Tilbakemeldingsskjema

Møte	Medvirkning hovedaktivitet D - Gruppe 10 Laboratoriemedisin RH	Prosjekt	Nye Aker og Nye Rikshospitalet
Saksnr	130764	Dok.dato	15.9.22
Medvirkn.møtedato	07.09.2022 / start kl. 12:32 – slutt kl. 15:30	Frist for tilbakemeld	28.09.22 kl 12
Medvirkn.gr.leder	Anne Ytreeide Stabell

MET, plan 09:

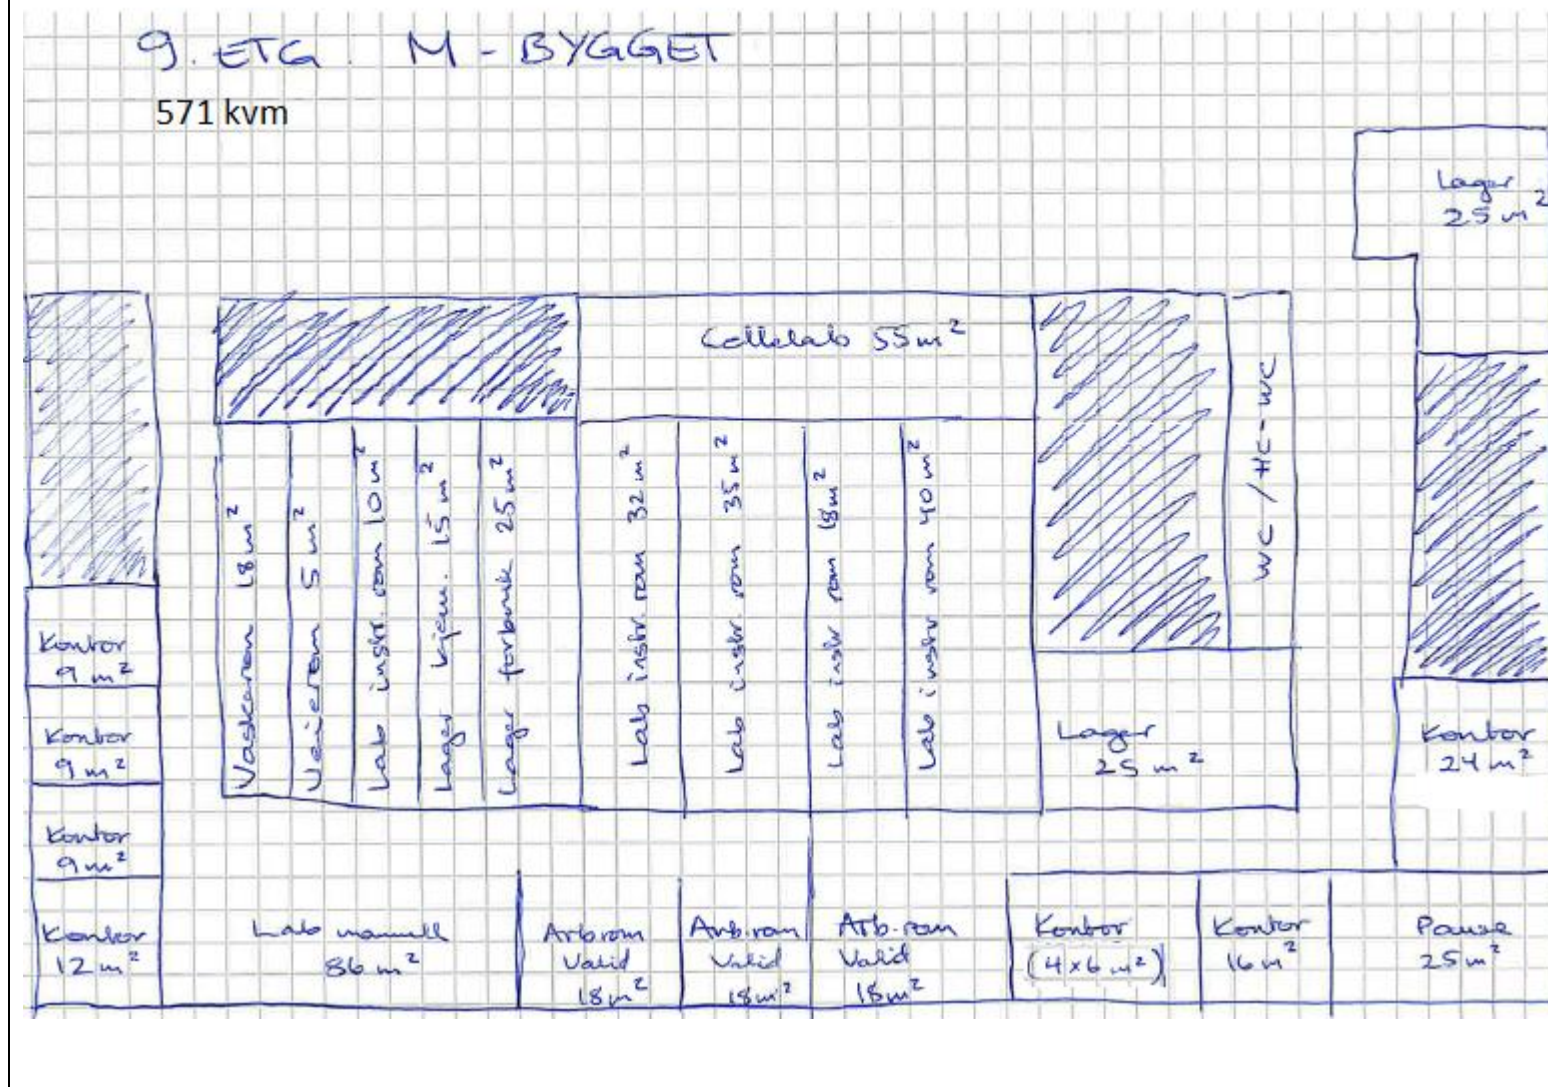
- Noen av rommene er plassert feil mellom planene 08 og 09. MVG gir en tilbakemelding på hvilke rom dette gjelder og ønsket plassering av disse. (dette gjelder rom 10.01.072 (18kvm) i 8 etg skal bytte plass med rom 10.01.041 (24kvm) i 9 etg. Romstørrelsen flyttes med rommet ved flytting (også beskrevet ovenfor i plan 8) I tillegg skal rom 10.01.090 flyttes fra 8. til 9. etasje. Samt 6 overskytende kvm som oppstår i 8. etasje etter sammenslåing av 10.01.056 og 10.01.055 fra 9+9 til 12 kvm. Det presiseres dog igjen nødvendigheten av kontor og lab i tett tilknytning, det er derfor nødvendig at det er 3 kontor a 9kvm i 9 etg til 1 seksjonsleder og 2 enhetsledere i MET

- I siste tegning er lager økt til 90kvm, i tillegg til 15 kvm kjemikalielager. Det er meldt inn behov for 75kvm til MET utenom kjemikalielager. Kontorplasser tilsvarende dette areal er forsvunnet fra tegning fra D3 til D4. 10.01.096 ønskes omgjort til kontor 16kvm og kontor 10.01.050 ønskes endret til lager (kan inkluderes i 10.01.091 til ett stort lagerrom a 25kvm). Det ønskes en sideveis forskyvning av restareal fra lager til kontor et annet sted. Se tegning.

- Ved forskyvning, ønskes lagt til rom kontor 24kvm til UTV. Inkludert rokade 10.01.090 (9kvm) fra 8 etg, 6kvm fra sideforskyvning i kontordel (nedre høyre hjørne), 9kvm fra lager 10.01.096. Det er 6kvm som gjenstår til MET, og som ikke er tegnet inn i D4 (totalt 103kvm er blitt 97kvm)

- MET har i dRofus totalt 103kvm kontor. Disse bes om at plasseres i samme etasje, da det oppleves uhensiktsmessig plassering i annen etasje
- MET ønsker at rørpost plasseres rett sør for heisene i planet. Flexibiliteten for plassering av rørpost-stasjoner må avklares før en eventuelt endret plassering.

- MET ønsker at rørpost flyttes til området rundt prøvemottak/ vaskerom, men det er noe fleksibilitet i forhold til nøyaktig plassering av denne rørpoststasjonen dette området (dersom det er enklere at den plasseres på samme sted som i 7 etg). Med en flytting av rørpost til dette området, kan det bli nødvendig å endre funksjonsplassering av rommene 10.01.069, 10.01.064, 10.01.066, 10.01.068, og 10.01.097. Det bes om at dette holdes åpent inntil rørpost er avklart og tas opp til ny vurdering i detaljprosjekt

- Prøvemottaksfunksjon (ikke tegnet rom i romprogrammet) inkluderes plasseres i/ved Laboratorium manuell (10.01.59) og detaljeres i neste fase.
- Det settes av en skjermet plass til legene i laboratorium manuell (10.01.059), der de kan jobbe når de er på lab, i nærheten av inngangen til lab manuell (hvor kontor/ heiser/rørpost er. Ønskes planlagt i detaljprosjekt.

- MVG ønsker en endring av plassering av rommene sentralt i planet mellom og sør for de tekniske rommene. MVG gir en tilbakemelding på ønsket plassering av rommene i tilbakemeldingen til møtereferatet.

- Ønsker at rom tilpasses slik at søyler kommer inn i eller inntil vegg. Det er uheldig at rommene har søyler plassert frittstående inne i rommet, da dette medfører at det kan bli vanskelig å utnytte arealene på en hensiktsmessig måte (i ytterste konsekvens risikerer man at rommene ikke kan brukes slik de er planlagt). Det er derfor et ønske om at arkitekt ser på mulighetene for en rokade av rom der søyler enten er helt inntil en vegg eller vegg i vegg med et hjørne eller aller helst inne i veggene. Rom 10.02.063 (32kvm) ønskes plassert samme sted som på tegning i D4. Rekkefølge for rommene 10.01.062, 10.01.060 og 10.01.061 kan endres, men det er nødvendig at de er plassert nær valideringsrommene 10.01.070, 10.01.071 (og og 10.01.041 som skal endres til 10.01.072 se beskrivelse 8 etg).

- Foreslår at rom 10.01.067 lager og 10.01.078 celledyrkning bytter plass dersom dette medfører at søyler kan plasseres inntil eller inne i vegg. De to rommene har svært forskjellig størrelse og det foreslås at man ser på muligheten for å endre form på rommene 10.01.063, 10.01.062, 10.01.060 og 10.01.061 for å gjøre det mulig å gjøre en slik rokade og eventuelt også plassering av 10.01.062, 10.01.060 og 10.01.061. Areal som er avsatt til Rørpost 80.07.175 som ønskes flyttet til område rundt rom 10.01.059, kan også innlemmes i rom 10.01.078 for å sikre at rommet blir 55kvm. Ved rokade mot 10.01.078 celledyrkningslab kan gjennomgang via 10.01.097 fjernes

- Forstår at pauserom 10.01.076 flyttes til hjørne, bytter plass med kontor 10.01.088. Avklares i detaljprosjekt
- Blodcellelab har behov for LAF benker til sterilt arbeid, og avtrekkskap til til organisk arbeid. Plassering og antall ikke avklart. Videreføres til detaljprosjekt

- Blodcellelab flyttes fra 9 etg til 8 etg, slik at kontorplasser tilknyttet dette rommet er i samme etasje (ikke beskrevet fra D3 til D4, er dette mulig? er fortsatt et ønske fra FOU)

Oppsummert kontor for MET har jeg kommet frem til at areal er tilstrekkelig ut i fra innmelding, men med visse endringer i forhold til siste skisse:

10.01.090 kontor 9kvm flyttes fra 8 etg til 9 etg seksjonsleder (plassering av rommet gjøres i detaljprosjekt)

10.01.053 kontor 12kvm

Mellom disse kontorene bygges 9kvm rom kontor enhetsleder UTV (metabolomikk)

10.01.089 kontor 9kvm enhetsleder MET

10.01.077 kontor 24kvm (4 heldagsplasser)

10.01.088 kontor økes fra 18kvm til 24 kvm (4 heldagsplasser) (samtidig som valideringsrom 10.01.041 minkes fra 24 til 18kvm)

10.01.096 omgjøres fra lager til kontor 4 halvdagsplasser 16kvm.

Legges til 16kvm UTV arbeidsplasser (hentes fra diverse areal som fristilles andre steder)
